SCAPANIZZA

PROGETTO DEFINITIVO

INTEGRAZIONE COMPONENTE SUONO E VIBRAZIONI

Aggiornamenti	Numero	Data	Motivo	Eseguito	Verificato	Approvato
	Rev 0	Marzo 2021	Richiesta Provvedimento Autorizzativo Unico Regionale (P.A.U.R.) art. 27-bis D.Lgs 152/2006			
Rev 1	Novembre 2021	Integrazione Dipartimento Ambiente ed Energia n. 0025655.U.04/10/2021

Figura 1: Planimetria con indicazione dei ricettori e delle categorie catastali di appartenenza

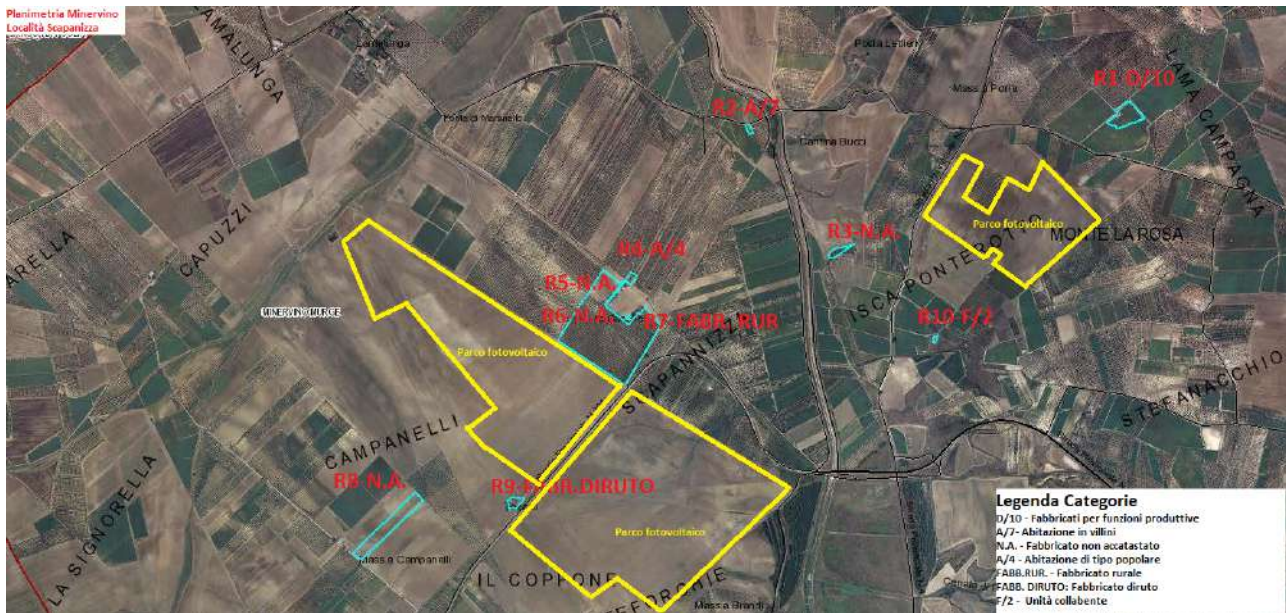
a. fornendo specifiche informazioni sugli edifici (categoria catastale di appartenenza) ed eventuali parchi (pubblici urbani ed extraurbani) presenti all'interno dell'area compresa nella fascia di 1000 m dal perimetro del campo fotovoltaico.

All'uopo si chiede di predisporre apposita tabella riassuntiva ed annessa planimetria esplicativa

stima della rumorosità. Nella seguente tabella, così come chiesto da ARPA, si riportano tutte le informazioni relativi ad ognuno dei ricettori, tra cui la categoria catastale di appartenenza.

Come si evince dalla tabella 1, tra i 10 ricettori individuati, solo i ricettori R2 e R4 posseggono come categoria catastale quella relativa all'abitazione.

Si riporta di seguito, un'ortofoto in cui si evince la posizione dei ricettori e la categoria catastale di appartenenza di ognuno di essi. Non è stato possibile elaborare una planimetria catastale di base in quanto l'area è estremamente vasta e le particelle catastali non sarebbero visibili.
